Mission régionale d'autorité environnementale  
ÎLE-DE-FRANCE

**Avis délibéré  
sur le projet de réalisation d'une  
opération de géothermie à Drancy (93)**

N° APJIF-2024-002  
en date du 03/01/2024

Figure 11 : Schémas des niveaux sonores induits par le chantier avant optimisation acoustique

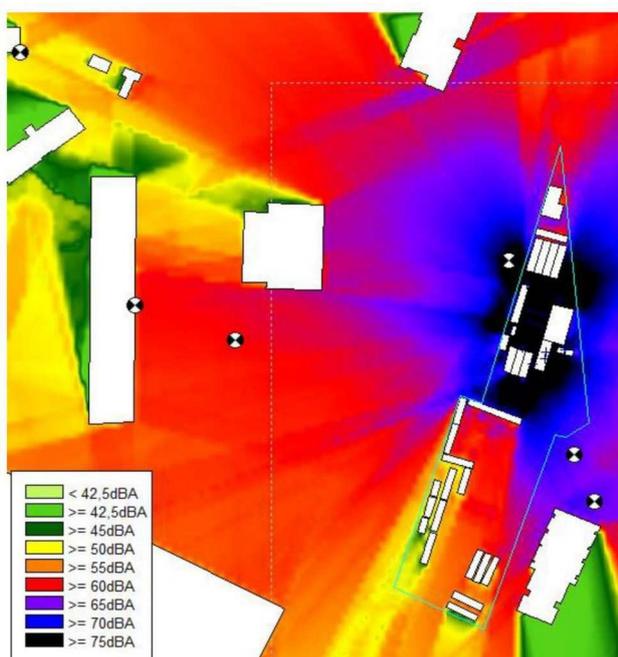
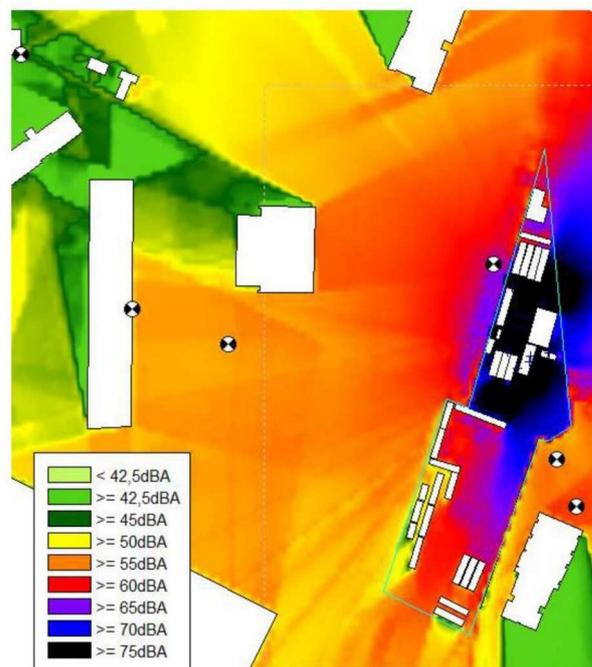
L'Autorité environnementale constate que le maître d'ouvrage prévoit des mesures pertinentes comme le capotage des pompes, la mise en place de murs anti-bruit, le calfeutrement des équipements les plus bruyants, la limitation de la circulation des véhicules de chantier, ou encore l'éloignement et l'aménagement des horaires des tâches les plus bruyantes en fonction des riverains, afin de limiter la gêne (Étude d'impact, p. 271). Toutefois, il n'a pas présenté la modélisation relative au fonctionnement conjoint de l'ensemble des éléments présents sur le chantier et générateurs de bruit et du bruit ambiant existant. Celle-ci est d'autant plus nécessaire que le choix a été fait d'un recours à des énergies fossiles et non à l'électricité pour les outils et instruments les plus bruyants du chantier.

De manière générale, l'Autorité environnementale note les dispositions prises par le maître d'ouvrage afin de réduire la pollution sonore. Toutefois, ces éléments ne permettent pas de répondre pleinement aux constats et ne garantissent pas l'absence de pollutions sonores additionnelles significatives pour les habitants. Elle appelle donc tant le maître d'ouvrage que l'autorité décisionnaire à préciser les conditions de mise en œuvre du chantier puis de la phase d'exploitation pour assurer l'absence d'impact du projet sur la santé humaine. L'Autorité environnementale rappelle, par ailleurs, le besoin de transparence sur le bruit généré par ce projet, comme les autres données collectées à l'occasion de contrôles périodiques.

- de compléter l'étude d'impact en détaillant, dans le cadre des simulations, le niveau sonore prévisible lorsque l'ensemble des appareillages sont en fonctionnement ;
- d'analyser les bruits perçus dans les logements et les autres locaux fréquentés par du public dans un rayon de 500 m autour du site et d'évaluer les fréquences des bruits les plus significatifs et leurs effets sur la santé ;
- mettre en place une plate-forme accessible en permanence au grand public affichant heure par heure les niveaux de nuisances sonores prévisionnels et constatés en façade des établissements sensibles et des habitations les plus proches ;
- préciser comment seront reçues et traitées les plaintes éventuelles des riverains et usagers.
